改善箇所説明図

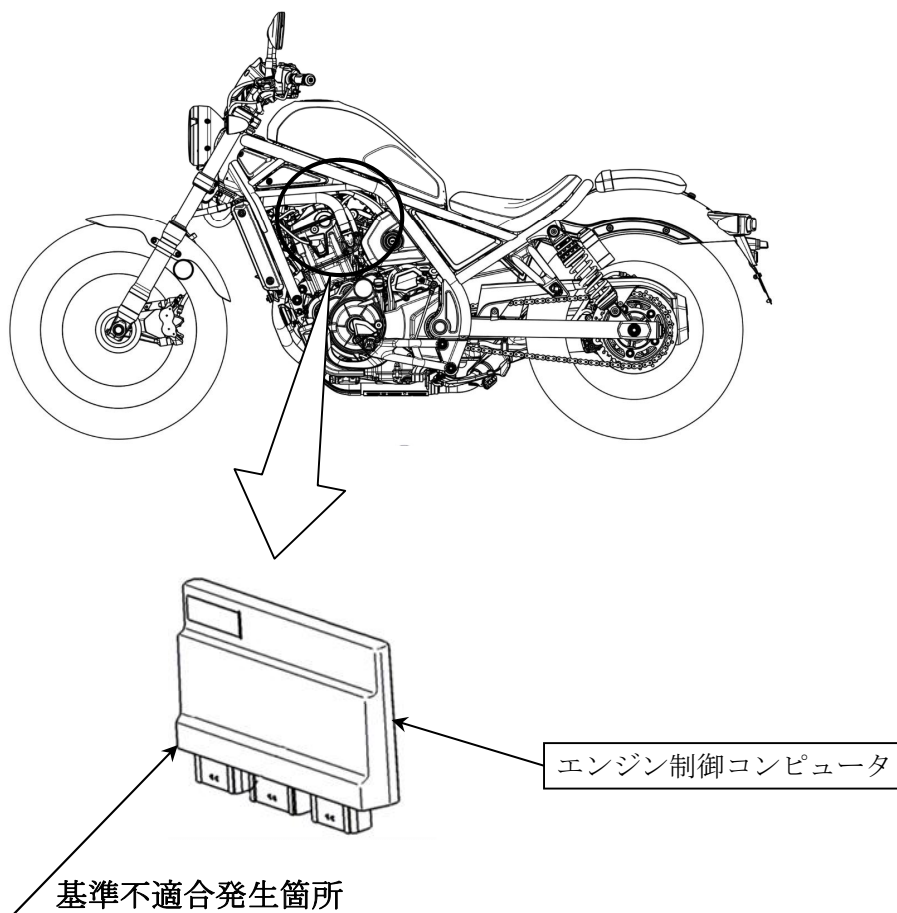
直列２気筒エンジンにおいて、エンジン制御コンピュータの燃料噴射制御プログラム及び失火検知時のフェールセーフ制御プログラムが不適切なため、高地から低地までスロットルを低開度で走行すると、燃料噴射量を正しく制御できないことがある。そのため、燃焼に必要な燃料噴射量が不足して失火し、警告灯が点灯するとともに失火検知した気筒の燃料噴射を停止して、エンジン不調となり、最悪の場合、停止直前や発進時にエンストして再始動できなくなるおそれがある。

全車両、エンジン制御コンピュータを対策プログラムに書き換える。

注： は書き換える部品を示す。

識別：車台番号打刻部付近に黒色の識別ラベルを貼付する。
